泊発電所 3 号機

審査会合における指摘事項に対する
回答について

【確率論的リスク評価（PRA）関連】

北海道電力株式会社

図 国外で整備している炉心損傷防止対策の調査方法

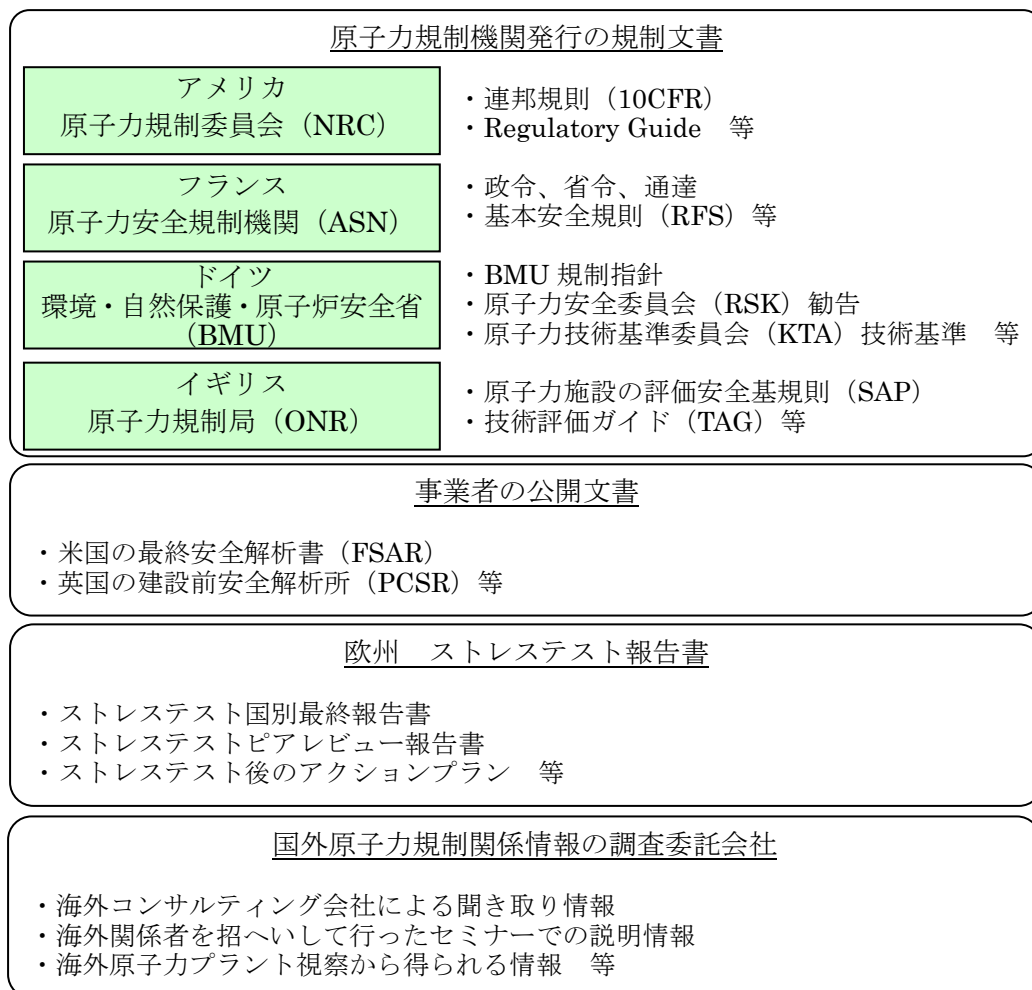
【指摘事項：1210-02】

対策を講ずることが困難なシーケンス（6つ）について、先進的な対策の調査結果を踏まえて説明すること。

国外（米国及び欧州）において整備している先進的な対策について、国外の原子力規制機関である、米国原子力規制委員会（NRC）、フランス原子力安全規制機関（ASN）等の規制文書、米国の最終安全解析書（FSAR）等の事業者公開資料、欧州におけるストレステスト報告書等の調査を実施した。また、原子力規制関係の調査委託会社の提携先である国外コンサルティング機関から得られる情報、国外の原子力関係者を招いたセミナーでの情報、国外原子力プラントの視察情報等についても合わせて調査を実施した（図参照）。

第 3.2-8 図 特定震源と領域震源による地震ハザード曲線 (水平方向: 周期 0.02 s)

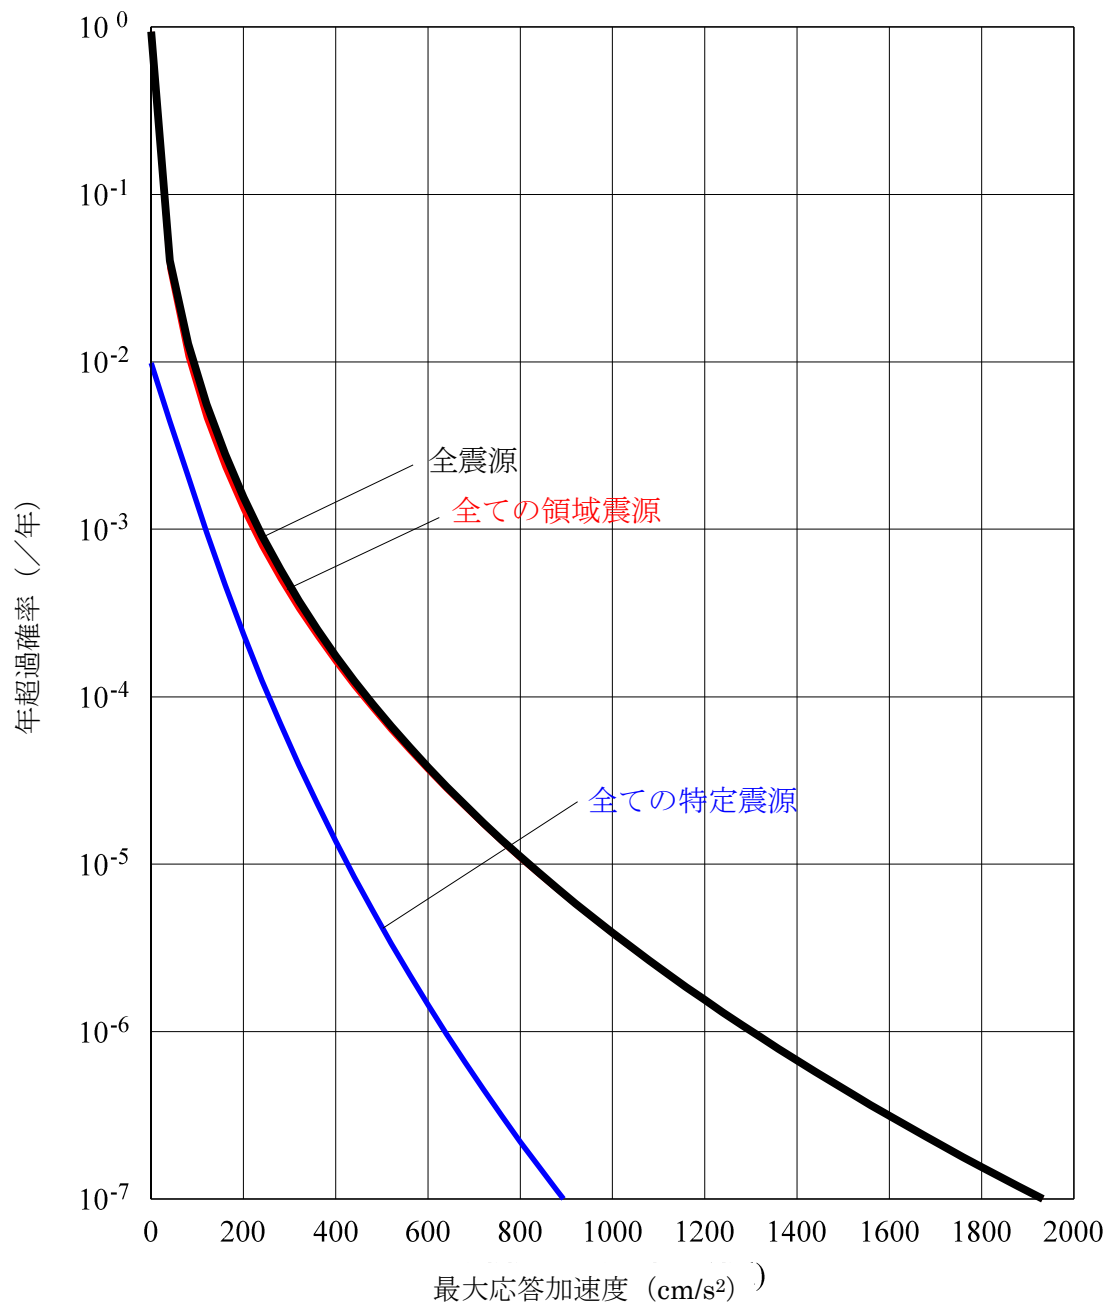
【指摘事項：1210-04】

地震・津波ハザードの分析に関する資料を提示すること。

特定震源及び領域震源がサイトの確率論的地震ハザードに与える影響を確認するため、特定震源及び領域震源のみの、各々のハザード曲線を全震源によるハザード曲線と合せた図を追加し、領域震源による地震ハザードが、全震源による地震ハザードとほぼ一致していることを確認した。

また、特定震源及び領域震源がサイトの確率論的地震ハザードに与える影響を確認するため、特定震源及び領域震源のみの、各々のハザード曲線を全震源によるハザード曲線と合せて第3.2-8図に示す。領域震源による地震ハザードは、全震源による地震ハザードとほ
